ESCRITO DE ALEGACIONES | JUNIO DE 2020

**PROCEDIMIENTO DE CALIFICACIÓN AMBIENTAL
“METRO LIGERO EN SUPERFICIE.**

TRAMO SAN BERNARDO-NERVIÓN”

ASOCIACIÓN SEVILLASEMUEVE

Ilustración 1. Extracto del Plano O.G.7. del PGOU

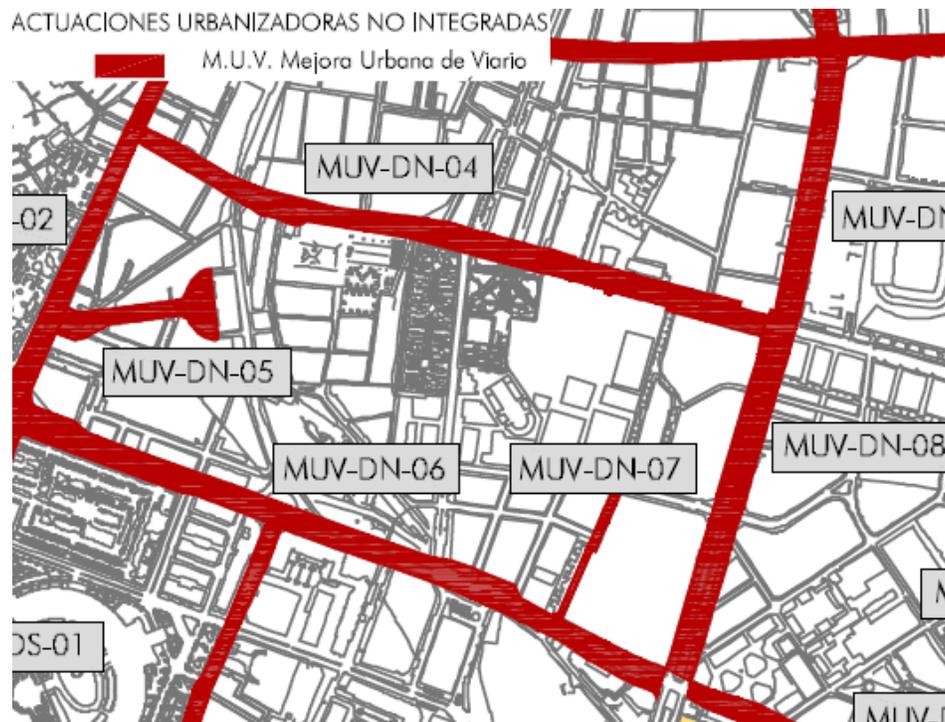
Según el artículo 11.1.10 de las Normas Urbanísticas del PGOU, las Actuaciones de Mejora Urbana representan uno de los tipos de actuaciones urbanizadoras “en áreas de ciudad homogéneas que presentan síntomas cierta marginalidad y/o deficiencias puntuales en la cualificación de su sistema de espacios públicos, así como en su nivel de urbanización e infraestructural”, ejecutándose dichas mejoras mediante “obras públicas ordinarias”. Más concretamente, según el artículo 11.3.2, bajo el capítulo de las actuaciones urbanizadoras no integradas en suelo urbano, se definen estas Actuaciones de Mejora Urbana como aquellas “que tienen como finalidad principal la reurbanización de los espacios públicos y su nivel infraestructural en áreas de la ciudad que presentan síntomas de deterioro y/o deficiencias puntuales, sin perjuicio de que en su interior puedan desarrollarse actuaciones simples para la adquisición de terrenos con destino a la mejora dotacional o de la red de espacios y viarios públicos”.

El Plan señala las siguientes MUV con objeto de “adaptación del viario a los nuevos criterios de accesibilidad urbana” en el ámbito del proyecto, prescribiendo las medidas oportunas:

-
- "MUV-DN-03: AVDA. LUIS DE MORALES. Disponer carriles reservados al transporte colectivo en ambos sentidos. Supresión del aparcamiento en laterales. Ampliación de Acerados. Bicicarril dentro del Acerado."
 - "MUV-DN-06: AVDA R. Y CAJAL (S. FRCO JAVIER - AVDA. MENENDEZ PELAYO). Dos carriles de circulación y carriles-bus en ambos sentidos. Supresión de aparcamientos en bordes de calzada. Ampliación de Acerados. Bicicarriles."
 - "MUV-DN-08 AVENIDA DE SAN FRANCISCO JAVIER: Ampliar los Acerados laterales eliminando las vías de servicio, y reordenando los aparcamientos. Bicicarril en ampliación del Acerado. Disponer nuevo arbolado de sombra en los Acerados."

Ilustración 2. Extracto del proyecto, plano 2.5: reducción de acerados en la calle Ramón y Cajal.

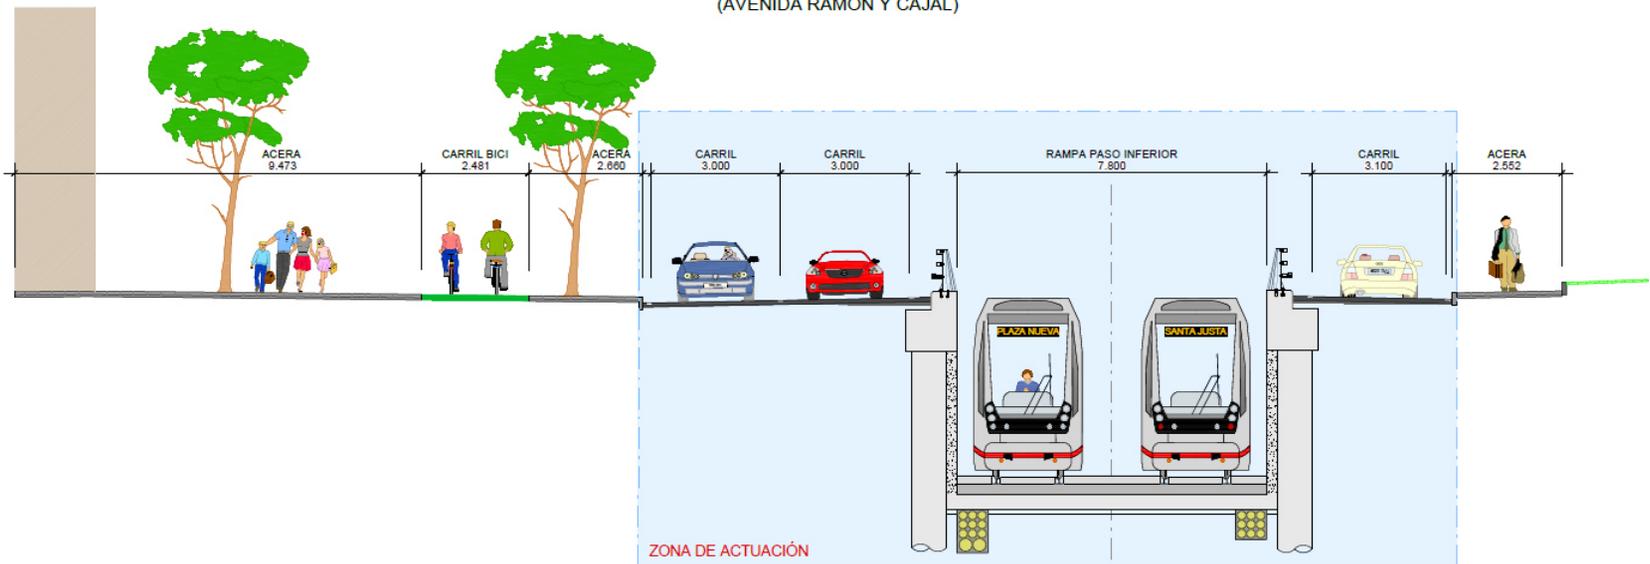
- En la Avenida Ramón y Cajal no se amplían los Acerados, sino todo lo contrario: estos se ven reducidos. De acuerdo a la hoja 01 del Plano 2.5 del Proyecto Constructivo, la acera se reduce en un 50%: de más de cinco metros a dos metros y medio. Esta situación también se ve refrendada en la hoja 02 del citado plano, donde se pierden más de ocho metros de Acerado, además de desaparecer aproximadamente una veintena de árboles desarrollados y de sombra, como se observa en la citada sección, situación que podría evitarse si en sentido Prado se prescindiera de un carril de tráfico frente a la decisión de mantener dos carriles, que desde el punto de vista del tráfico tampoco aparece justificada.

Ilustración 3. Extracto del proyecto, plano 2.5: alteración de la sección en la Av. San Francisco Javier

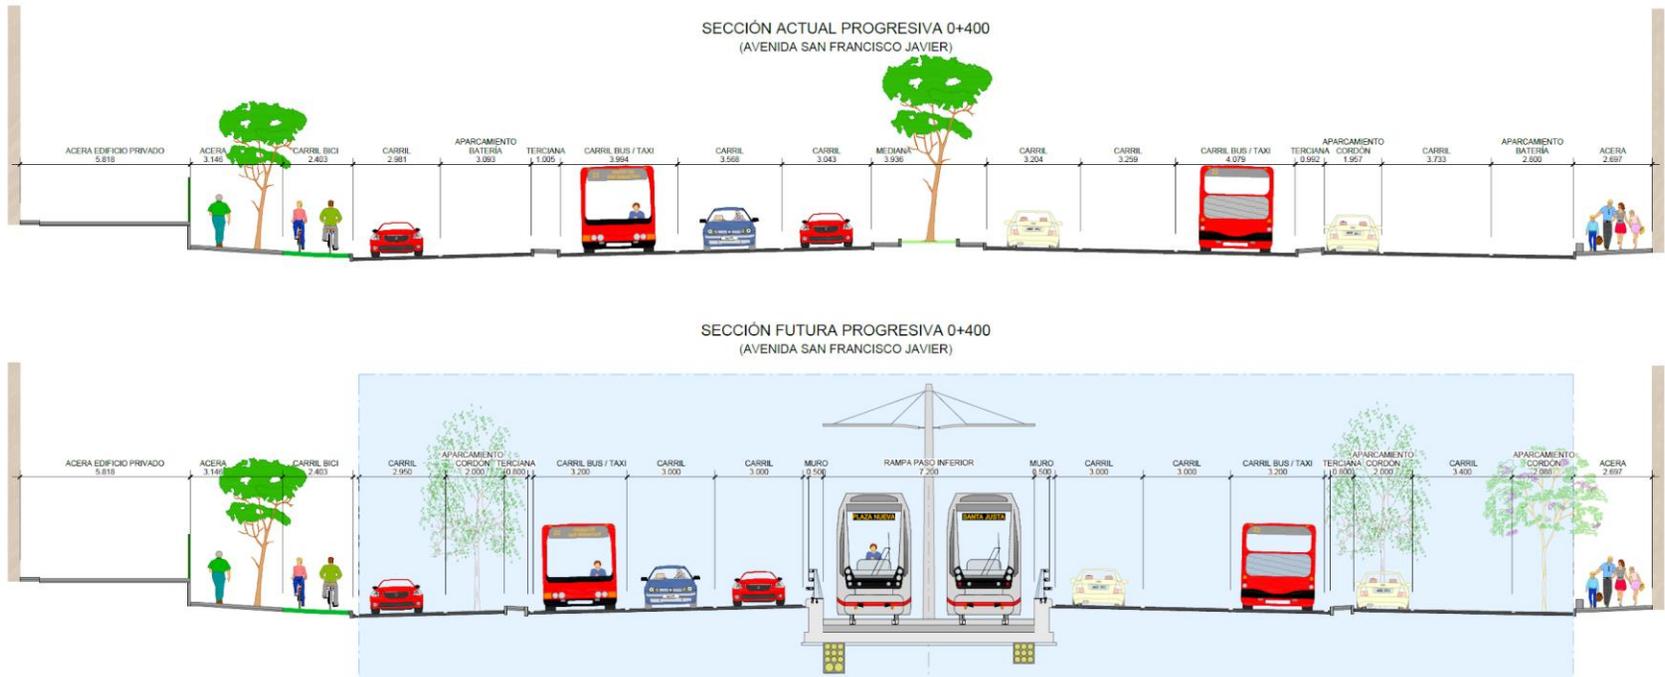
- En la Avenida de San Francisco Javier la actuación no amplía los Acerados laterales ni suprime los aparcamientos laterales, manteniendo las vías de servicio. Este caso es más preocupante si cabe ya que se opta por talar decenas de árboles de la mediana en lugar de ganar espacio a costa de las vías de servicio que alojan los aparcamientos que, según el PGOU, deben eliminarse. Como puede observarse en los planos, se decide replantear la sección de la calle de bordillo a bordillo, modificando incluso las vías de servicio pero sin modificar los Acerados, incumpliendo así los criterios del Plan General.

Este hecho es particularmente interesante, más si cabe, si se mantienen aceras de anchos limitados, de 2,5m, demostrando la falta de alcance del proyecto en las prescripciones del PGOU, así como la falta de sensibilidad hacia los peatones y hacia el arbolado en los criterios del proyecto. Igualmente, entendemos que, para medir adecuadamente las aceras, debe

Ilustración 4. Extracto del Plano o.e.08 del PGOU.

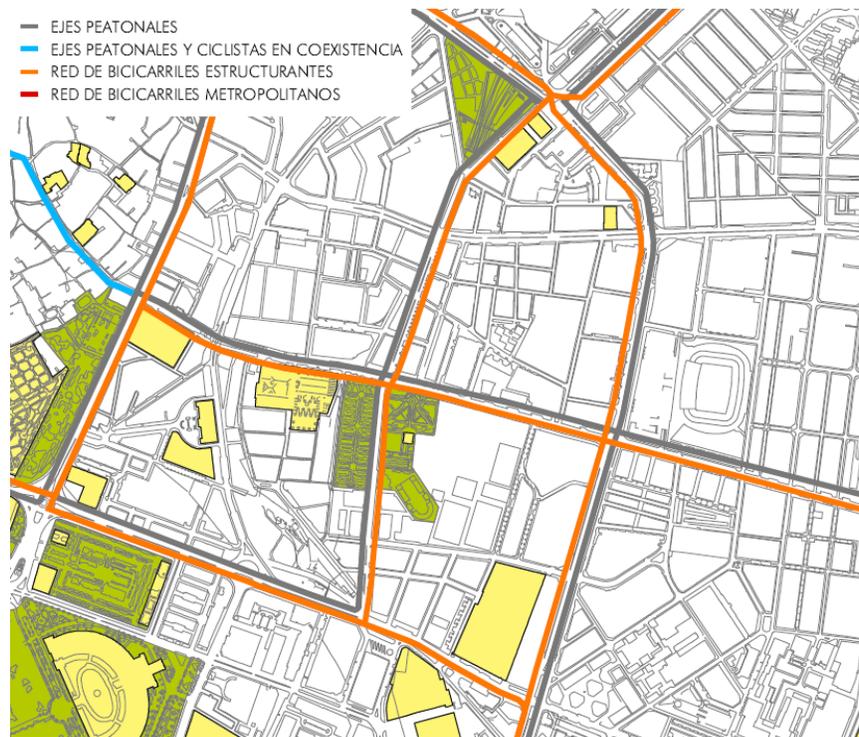
Al respecto, las Normas Urbanísticas Generales, en su artículo 2.2, de parámetros de diseño de la red viaria, indica que las calles “pertenecientes a la red de Itinerarios Peatonales Principales la anchura mínima recomendada será de 8m” en referencia a las aceras. En el mismo artículo, se recomiendan anchuras de acera de 10 metros y mínima de 7 metros para el Viario Urbano Principal, al que pertenece el viario del proyecto. Asimismo, en el Artículo 3.4 de las citadas normas, se indica que “los proyectos de reurbanización de vías urbanas o los planes de adaptación del viario del casco histórico o áreas consolidadas tenderán a ampliar los itinerarios peatonales principales existentes y conectarlos con las zonas limítrofes”, lo cual consideramos que tampoco se desarrolla convenientemente en proyecto.

Según entendemos, el Plan General, en sus Normas Urbanísticas (Artículo 1.2.4), la red peatonal tiene también carácter estructurante, por lo que en ningún caso se puede justificar únicamente en las supuestas necesidades del tráfico las soluciones adoptadas para la determinación de la sección del viario.

Ilustración 5. Aumento de la sinuosidad en la intersección con C/Camilo José Cela.

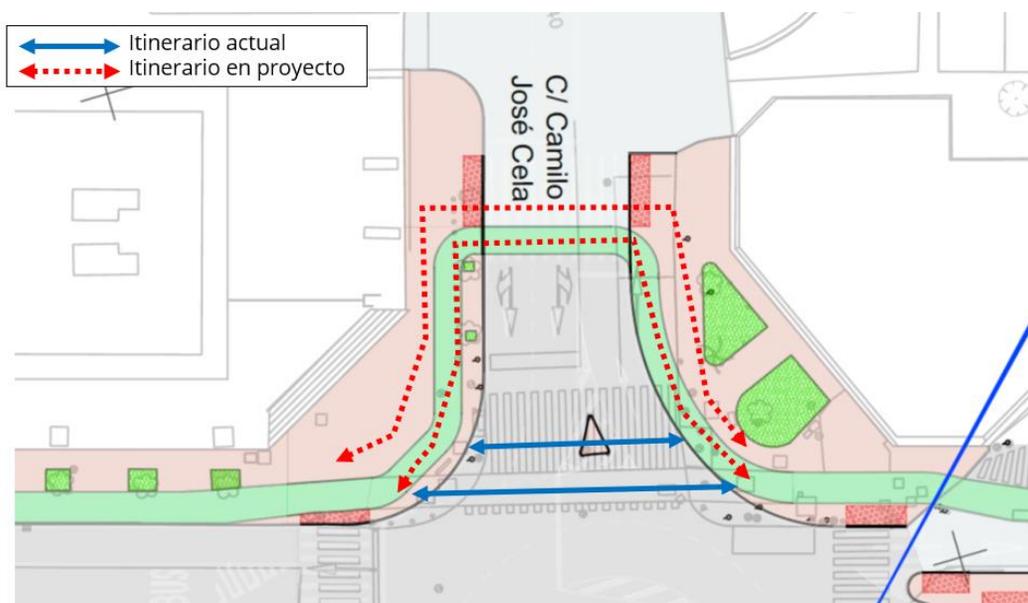
Otra cuestión es la relativa a las intersecciones, las cuales se resuelven principalmente con glorietas o rotondas partidas. Ello tiene un impacto, especialmente, en el tránsito peatonal y ciclista que no valora el proyecto. Entendemos que, tal como indica el PGOU en la Memoria de Ordenación, página IV.69, debe promoverse "la fácil lectura del espacio libre y continuo para los usuarios la continuidad de "lo verde" en los sistemas peatonales", garantizando la "continuidad física para viandantes y ciclistas". Asimismo, en el Capítulo III de las Disposiciones Complementarias sobre la Obra de Urbanización, que constituye el Anexo II de las Normas Urbanísticas del PGOU, se recoge como criterio general de diseño de los pasos de peatones "mantener una trayectoria que sea prolongación rectilínea de los itinerarios peatonales" (Artículo 3.1), lo cual el proyecto no corrige sobre la realidad actual sino que empeora, como se muestra en la solución propuesta para la intersección de la Avenida San Francisco Javier con las calles Camilo José Cela y Santa Joaquina de Vedruna.

Ilustración 7. Incremento de la sinuosidad en la intersección con la C/Luis Montoto.

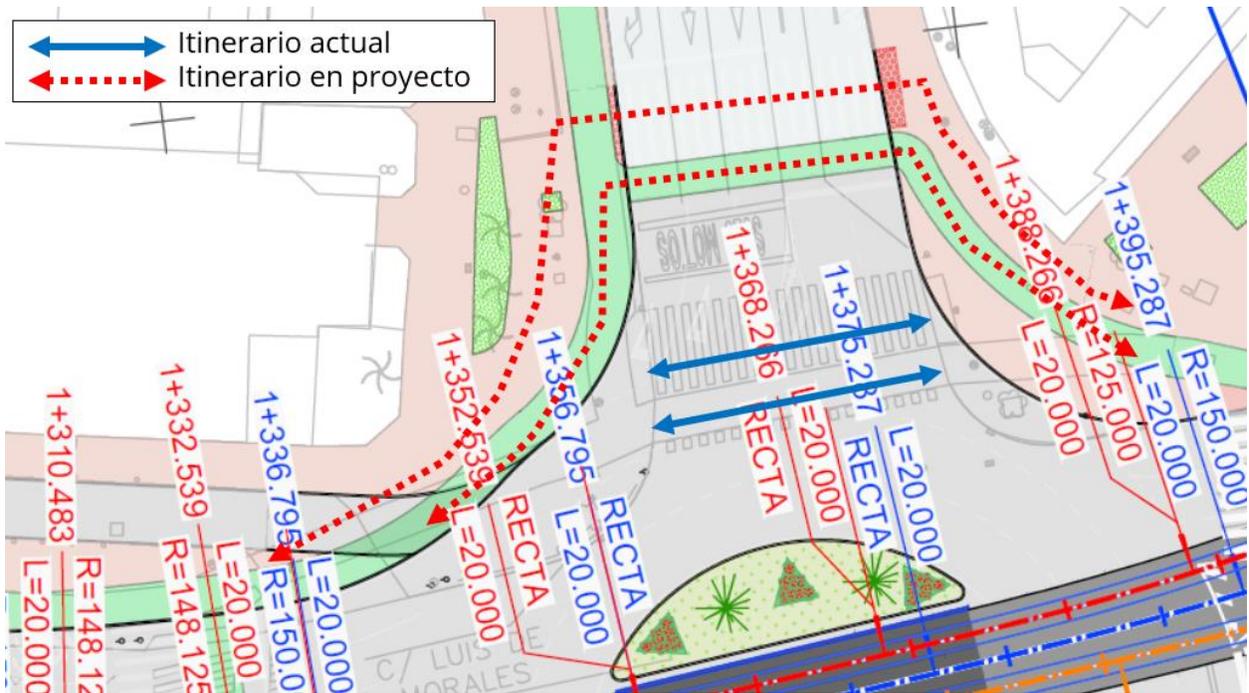
De manera similar, en la intersección de Luis Montoto con Luis de Morales y Kansas City, se introduce una glorieta que produce un incremento de los recorridos peatonales, que pierden la continuidad actual en el cruce oeste, mientras que en la esquina noreste de la intersección se produce una importante pérdida de espacio peatonal, afectando a una zona ajardinada y dejando en tan solo dos metros el ancho del acerado en este espacio. Entendemos que esta solución es indeseable no solo por ser contraria a las varias directrices del PGOU citadas previamente para itinerarios peatonales principales de la ciudad o los criterios de diseño de los acerados, sino también por funcionalidad de la plataforma reservada: De lo que se extrae del proyecto y del Plan Especial, una estación se ubicará en la Avenida de Kansas City, en las inmediaciones del cruce con Luis Montoto, por lo que el citado estrecho acerado de la esquina noreste sería el que daría servicio a los usuarios del transporte público desde la citada parada hacia el establecimiento de El Corte Inglés o del Estadio Ramón Sánchez-Pizjuán. Entendemos que dicho acerado es manifiestamente insuficiente y profundamente incómodo para los peatones, también, por dicho motivo y animamos a estudiar el desplazamiento en transporte público como una sucesión de etapas que va más allá del movimiento en el vehículo, sino que incluye además de manera fundamental el tránsito a pie hacia o desde la parada.

Ilustración 9. Sección tipo alternativa propuesta por sevilasemueve para la Av. de San Francisco Javier.

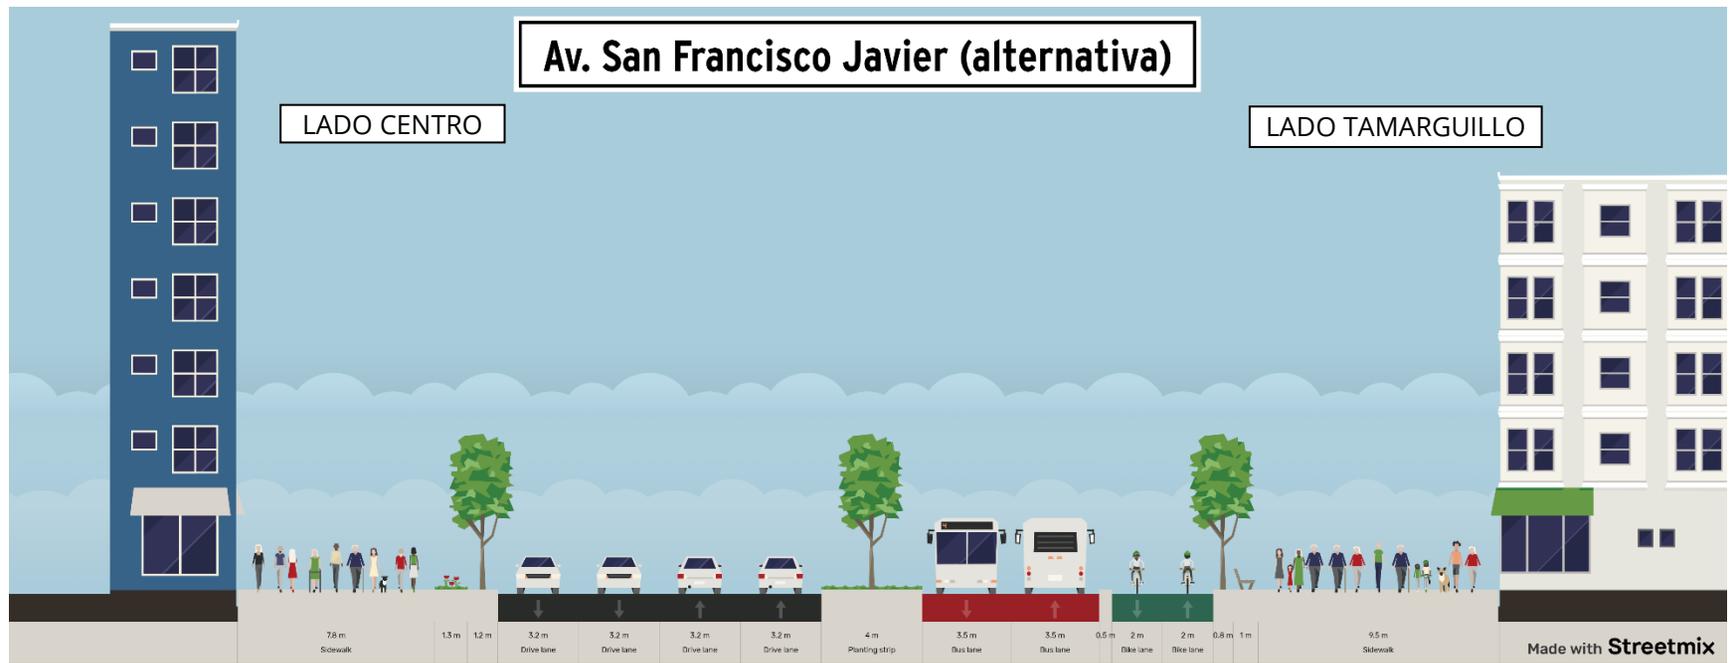
En ese sentido, nuestra propuesta para Luis de Morales y San Francisco Javier parte de concebir la mediana arbolada existente como el punto de apoyo en el que definir toda la sección de la vía, preservando ésta y su arbolado. En la actualidad, a partir de ella se definen dos calzadas a cada lado: una para el tráfico de paso y otra, a modo de vía de servicio, para aparcamientos y tráfico más local. Aplicando el PGOU, ambas calzadas de servicio y sus aparcamientos deben desaparecer, lo cual será una de las prescripciones de la propuesta que presentamos para poder acotar adecuadamente las distintas funciones del viario y, esencialmente, ampliar las aceras y el verde urbano de la avenida, que presentan un déficit importante en la actualidad, con acerados insuficientes y sin sombra.

Por tanto, a partir de la mediana actual, planteamos situar sobre la calzada oeste existente los cuatro carriles de tráfico rodado (dos por sentido), habilitando el resto del espacio hasta el frente del parcelario como ampliación del acerado y el verde urbano. El carril bici, situado actualmente en el acerado oeste, pasaría a la margen opuesta de la avenida, situado junto a la plataforma reservada del transporte público, que contaría con un carril por sentido. De este modo, el acerado este ganaría espacio también, consiguiéndose que el espacio libre para aceras en ambas márgenes sea de al menos 7 metros de ancho, estableciéndose en torno a los 10 metros en San Francisco Javier, buscando cumplir así con las directrices del PGOU para el espacio peatonal en Viario Principal Urbano y en Itinerarios Peatonales Principales.

Ilustración 11. Extracto de plano de planta preparados por sevillasemueve como alternativa de plataforma reservada

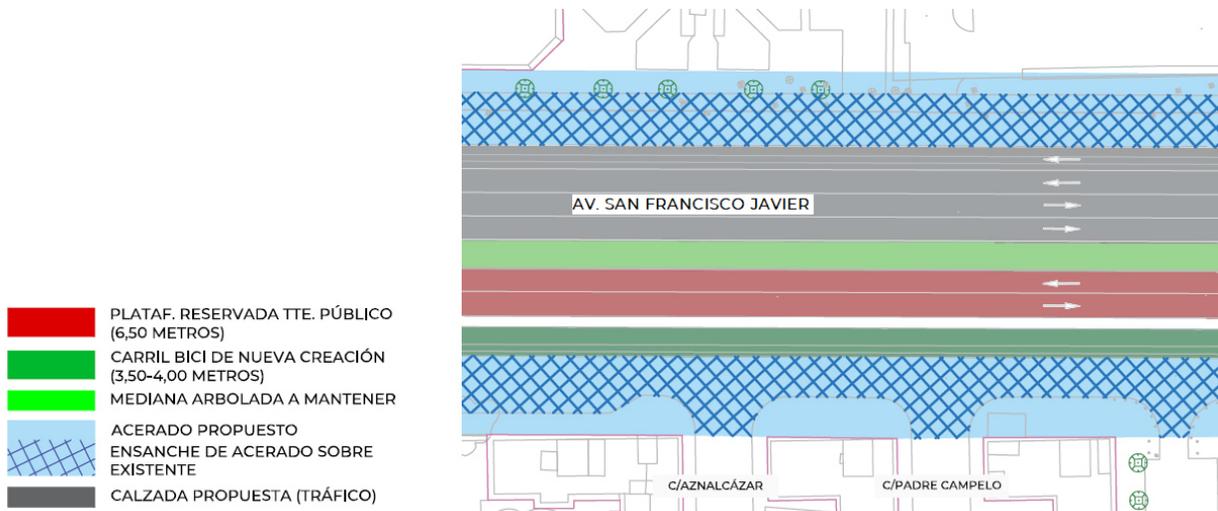
Las intersecciones con las principales vías (a saber: Camilo José Cela-Sta. Joaquina de Vedruna, Eduardo Dato y Luis Montoto) se resolverían de manera similar a la actualmente existente, con carriles dedicados a los giros permitidos, sin glorietas o rotondas partidas, de modo que los recorridos peatonales y ciclistas en las intersecciones sean rectilíneos, sin la sinuosidad resultante en el proyecto constructivo.
